# OBEC Hovorčovice

Naše značka:  
OUH-1531/2023

**Věc: Vyjádření k projektu stavby „Novostavba pavilonu A II. stupně ZŠ Hovorčovice“**

-----  
**Obec Hovorčovice - stavební úpravy a přístavba ZŠ Hovorčovice II. etapa, UR - parkování, přípojky, oplocení, hřiště - vyjádření.**

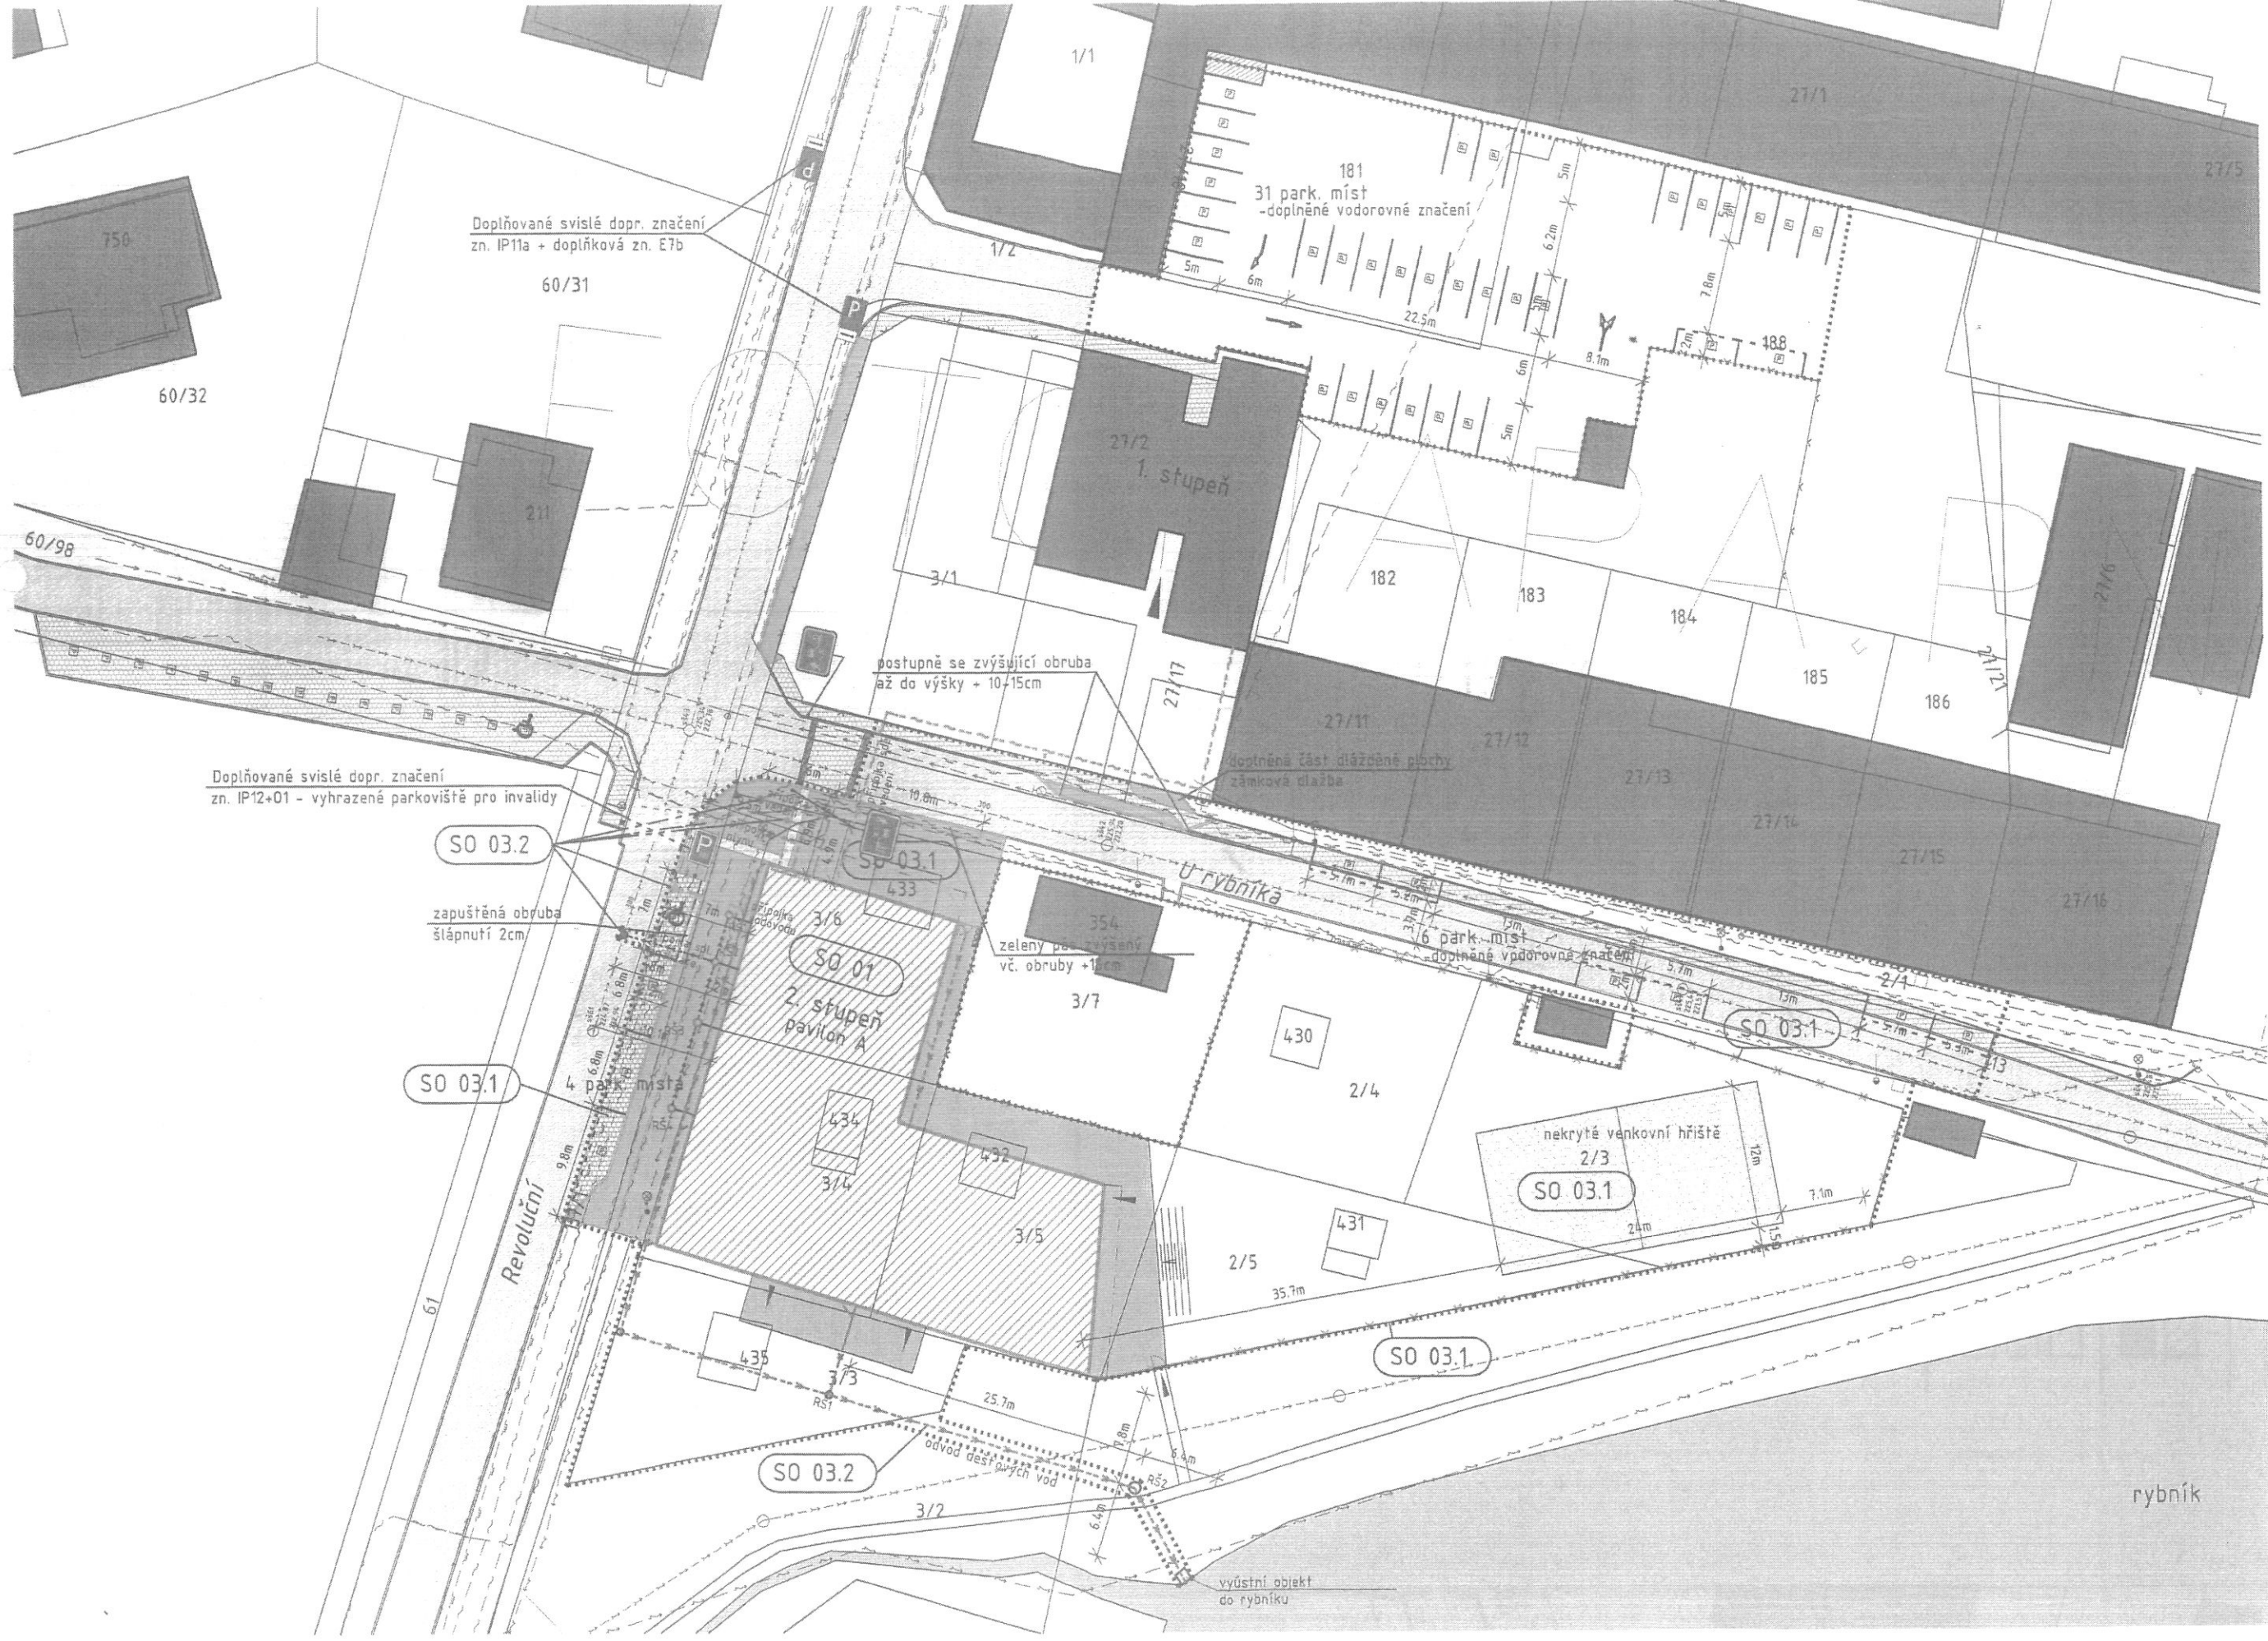
Rovněž posoudil na základě ustanovení § 77 odst. 2 písm. b) a odst. 3 zákona č. 361/2000 Sb., o provozu na pozemních komunikacích a o změnách některých zákonů, ve znění pozdějších předpisů předložený návrh místní úpravy provozu na pozemních komunikacích a **s o u h l a s í** s umístěním vodorovného a svislého dopravního značení na místní komunikaci ul. Revoluční, ul. U Rybníka a ve vnitřním dvoře budovy I. stupně ZŠ v k.ú. Hovorčovice za dodržení následujících podmínek:

- pro zajištění bezpečného přístupu dětí z parkoviště na vnitřním dvoře I. stupně k areálu budovy I. stupně požadujeme zřídit ještě jeden vstup na pozemek 3/1 od předmětného dvora - parkoviště,
- dopravní značky musí být rozměrem a barevným provedením v souladu s vyhl. č. 294/2015 Sb., kterou se provádějí pravidla provozu na pozemních komunikacích a úprava a řízení provozu na pozemních komunikacích, ve znění pozdějších předpisů,
- vodorovné dopravní značení musí být v souladu s TP 133 Zásady pro vodorovné dopravní značení na pozemních komunikacích,
- parametry parkovacího stání musí být v souladu s ČSN 73 6056 Odstavné a parkovací plochy silničních vozidel

Návrh užití a umístění dopravních značek (viz Příloha) je v souladu se zásadami pro dopravní značení na pozemních komunikacích.
